DIRECCIÓN DE CONSTRUCCIÓN Y CONSERVACIÓN DE ESTABLECIMIENTOS EDUCATIVOS

OBJETO: EJECUCIÓN DE LAS OBRAS DE REFORZAMIENTO ESTRUCTURAL Y OBRAS COMPLEMENTARIAS PARA EL CENTRO DE INNOVACIÓN AL MAESTRO, UBICADO EN PREDIO CASA EL CAMPIN, EN LA LOCALIDAD 13 TEUSAQUILLO, DEL DISTRITO CAPITAL, IDENTIFICADO CON EL CPF 1307-O, DE ACUERDO CON LOS PLANOS Y ESPECIFICACIONES ENTREGADOS POR LA SECRETARIA DE EDUCACIÓN DEL DISTRITO.

ASUNTO: SOLICITUD DE PRÓRROGA Y ADICIÓN

COMITÉ DE MODIFICACIONES CONTRACTUALES-ACTA DE REUNION

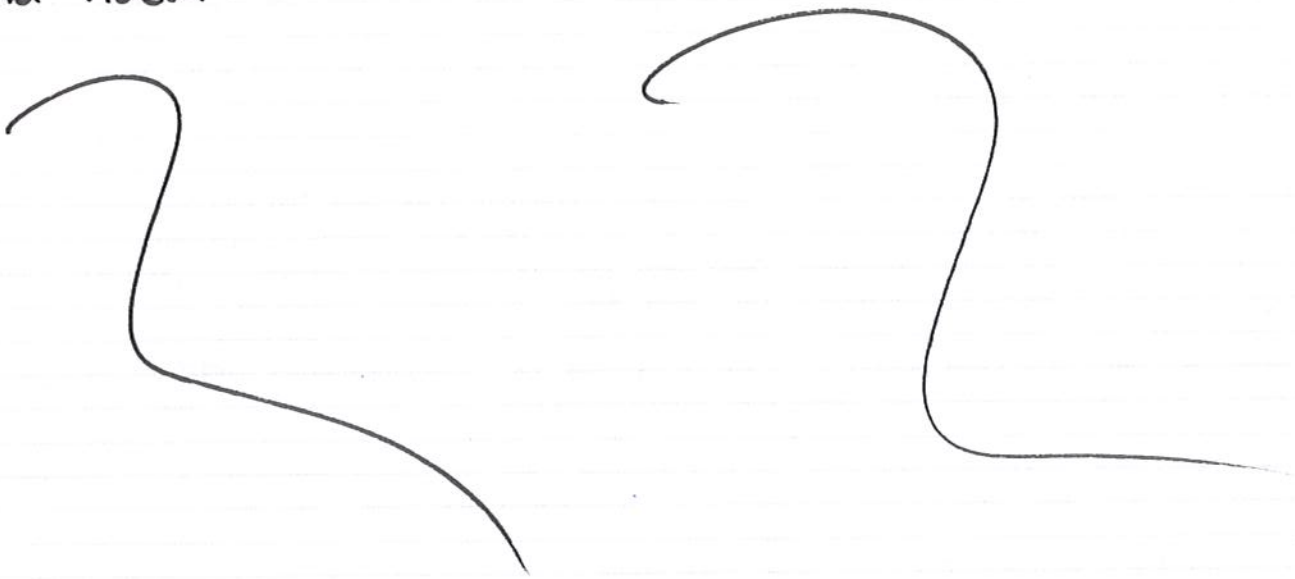
- Se realiza visita de obra donde se revisan todos los espacios intervenidos en la casa, 1, 2 y 3 piso, se evidencia que los espacios interiores no cuentan con acabados en el techo que garanticen los estandares de salubridad señalados en el Decreto del Plan maestro 052 de feb de 2019, Por esta razon se solicita al constructor presentar la propuesta economica para realizar la instalacion del cielo raso en Dry wall, y asi contar con un material liso y de facil limpieza, El constructor se compromete a presentar la propuesta lo antes posible.

- Se solicita hacer un ajuste en los baños del segundo piso, quitando la cocineta propuesta inicialmente y dejando 2 Baños para el area administrativa, teniendo en cuenta que los unicos baños de la casa estan ubicados en el primer piso.
- Se aprueba el color y la tableta para instalar en los tres piso formato 60 x 60 color gris segun muestro.
- Se aprueba Porcelanato tipo madera para el exterior de la casa, antejardin, formato 1.20 x 29 cm.
- Se solicita no quitar la reja del antejardin a pesar que la Direccion de formacion al maestro lo solicito, Por temas de vigilancia y control el apoyo a la supervision considera que se debe dejar y se solicita hacer mantenimiento de pintura.
